DRINGENDE SICHERHEITSMELDUNG (FIELD SAFETY CORRECTIVE NOTICE)

**Getinge ED-FLOW, Automatisches Endoskop-RDG (E-RDG)
Vor-Ort-Maßnahme CAPA 657266**

Datum:	25. Okt. 2022
Produktproblem:	ED-FLOW RFID-Fehler, CAPA 657266
Betroffenes Produkt:	Getinge ED-FLOW E-RDG und Getinge ED-FLOW SD E-RDG
UDI DI	Keine UDI – Produkt wird in den USA nicht verkauft und ist kein Medizinprodukt.
SRN	N/A
Lösung:	<i>Getinge bietet an, ein Software-Update durchzuführen, um eine neue Reihe von Alarmen zu implementieren und somit sicherzustellen, dass alle auf dem Markt erhältlichen Geräte effektiv und sicher arbeiten. Getinge bietet darüber hinaus an, die Rezeptnummer auf dem Prozessticket sichtbar zu machen.</i>
Betroffene Seriennummern:	Alle ED-FLOW E-RDG-Modelle, die zwischen dem Jahresanfang 2010 und dem 24.8.2022 hergestellt wurden.
Korrekturmaßnahme (Field Correction Notice):	<i>GD11651 Anweisung für Vor-Ort-Maßnahme ED-Flow</i>
Seiten:	6

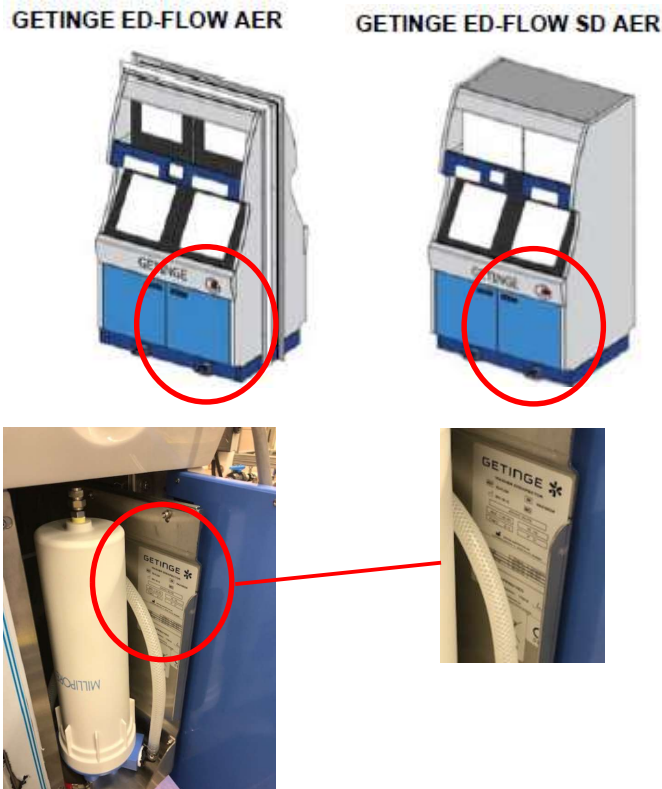
1. Prüfen Sie die Seriennummer Ihres ED-Flow E-RDG. Die Seriennummer muss der Seriennummer auf dem Kundenantwortformular (Anlage 1) entsprechen. Die Seriennummer finden Sie auf dem Schild an der Innenseite der rechten Schranktür, siehe unten.
